別図第五号②の次に次のように加える。

別図第六号から別図第八号までを次のように改める。

(3)　搬送波の変調の型式が直交周波数分割多重変調である場合

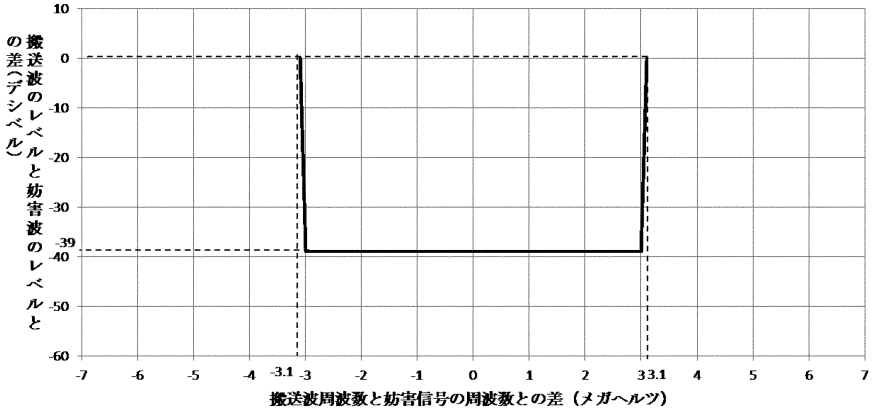
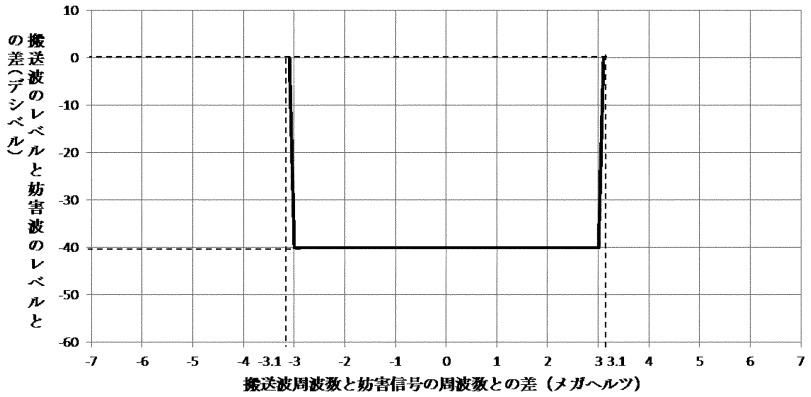
イ　副搬送波の変調の型式が二五六値直交振幅変調である場合

ロ　副搬送波の変調の型式が一〇二四値直交振幅変調である場合

ハ　副搬送波の変調の型式が四〇九六値直交振幅変調であって符号化率五分の四の場合

ニ　副搬送波の変調の型式が四〇九六値直交振幅変調であって符号化率六分の五の場合
